**Al·legacions de l'Alternativa d'Unitat Popular (AUP) al
text refós del Pla d'Ordenació Urbanística Municipal
(POUM) de Rubí (Vallès Occidental)**

ALTERNATIVA D'UNITAT POPULAR (AUP) DE RUBÍ

Rubí, Gener de 2018

Figura 1. Creixement de la població segons l'escenari mitjà. 2013-2026 (%) – IDESCAT (Estadística demogràfica, Projeccions de Població, Principals resultats 2013-2051)

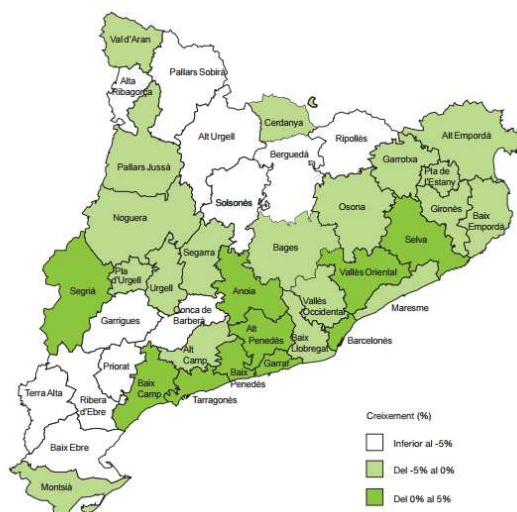
- 1.3 També cal remarcar que les **justificacions de creixement demogràfic** que permetrien planificar un creixement fins als 88.500 habitants fins el 2028 no es corresponen amb cap de les previsions de creixement poblacional que considera l'Institut d'Estadística de Catalunya (IDESCAT) (**Figura 1**), que preveu un estacament o fins i tot una petita davallada (-5%) de la població al Vallès Occidental fins el 2026, ni cap altre organisme d'estudis demogràfics. Fins i tot si es té en compte l'increment poblacional dels últims dos anys, segons les últimes notícies (<https://www.rubitv.cat/20180109/14066/rubi-guanyar-un-miler-d-habitants-en-dos-anys-i-mes-de-3600-en-una-decada>), que en part s'explica per l'escalada de preus a Barcelona fruit, de nou, de l'especulació immobiliària, i si prenem com a hipòtesis que l'augment es pugui mantenir constant en els pròxims 10 anys (és a dir, uns 400 habitants/any), a Rubí com a molt hi haurien 4000 habitants més als 75500 actuals, és a dir, ni s'arribaria als 80.000 habitants. Per tant, les previsions de creixement demogràfic que es contemplen a la memòria d'ordenació no s'ajusten a la realitat. És més, dins dels documents de **diagnosi del Pla d'Equipaments** que el propi Ajuntament de Rubí està redactant es contempla un escenari similar al de l'IDESCAT (i no al del TR del POUM). És important recordar que a Rubí s'estima que tenim entre 3.000 i 4.500 habitatges buits. Per tant, no creiem que, vistes les previsions demogràfiques i el nombre d'habitatges buits existents, es justifiqui la previsió de quasi bé 6.000 habitatges més. D'altra banda, **caldría reflexionar si la ciutat pot assumir aquest creixement poblacional**, donades les característiques del territori i el context en que es situa el municipi. De fet, quan a la memòria d'ordenació diu que “*Rubí ha tingut períodes amb un fort i sostingut creixement de població [...], fet que ha suposat el desenvolupament gairebé total del sòl planejat l'any 1987*”, s'obvia la manca de desplegament d'equipaments a les urbanitzacions i la presència d'espais encara lliures a algun polígon industrial, mentre que pressuposa que la ciutat ha de créixer en nombre d'habitants.

Mapa 1. Pàg. 47 de la memòria social

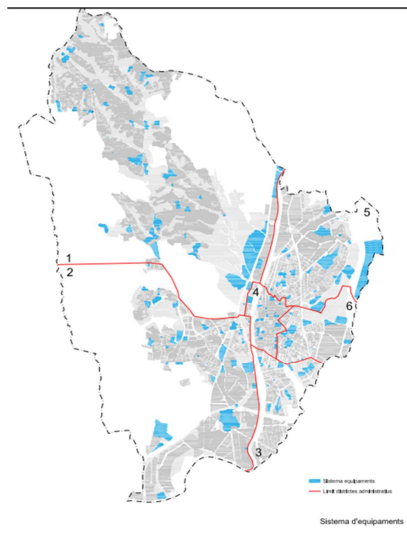
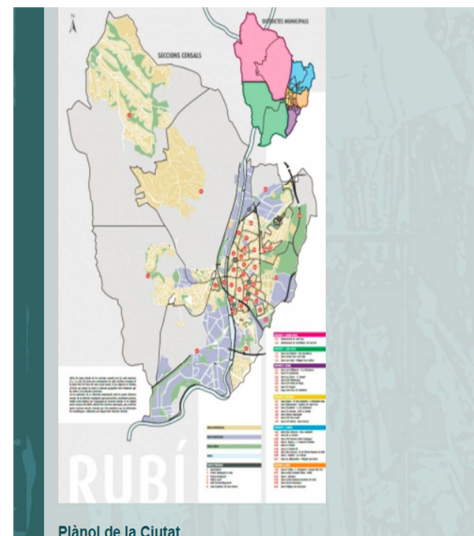
- 4.1 En diversos documents i publicacions de l'Ajuntament el què al TR del POUM s'anomena Districte 1 és el 2 i viceversa (veure mapa 1, obtingut del TR del POUM, i Reglament de participació ciutadana (RPC) - <https://www.rubi.cat/fitxers/documents-ok/ambit-alcaldia/participacio/reglament-participacio-ciutadana>, en els que es parla de Districte 1, i veure <https://www.rubi.cat/fitxers/documents-ok/ambit-alcaldia/participacio/planol-de-districtes/view> en el que es parla de Districte 2 per a la mateixa zona). A banda d'aquest comentari, que afecta altres plans com el de mobilitat, el cens electoral, o el "programa" d'Alcaldia als Barris, el text refós del POUM manté la divisió territorial de Rubí en 6 districtes (segons RPC), fet que suposa un desequilibri en sí mateix, ja que el Districte 1 és, amb diferència, el més desafavorit a l'hora de determinar serveis, per exemple, equipaments de proximitat. Una divisió més realista i justa per a aquest districte seria la que s'estableix al mapa de seccions censals, que el divideix en dos seccions o fins i tot el que estableix el Pla d'Equipaments, que treballa a escala de barris (<https://www.rubi.cat/fitxers/documents-ok/ambit-alcaldia/participacio/analisi-i-balanc-de-les-necessitats-actuals-d2019equipaments-a-la-ciutat-de-rubi>).

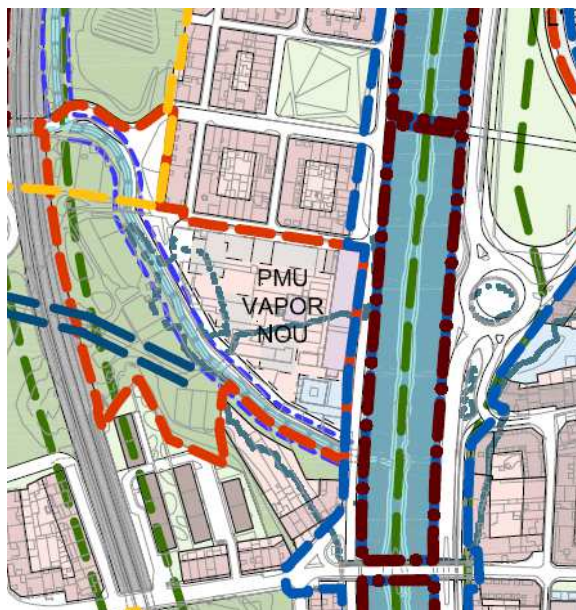
Quart.- En ambdós casos la hipotètica inundabilitat afecta al desenvolupament urbanístic del POUM amb construccions i disseny d'espais públics que estan molt pròxims als torrents (fins a entre 5 i 25 metres de l'eix dels torrents), de forma que molt possiblement podrien definir-se, segons l'article 6 del Reglament d'urbanisme, com a zona fluvial, sistema hídic o zona inundable:

- a) **Torrent de Can Xercavins:** afecta el PMU 1.14 - Vapor Nou (**Figura 3**).
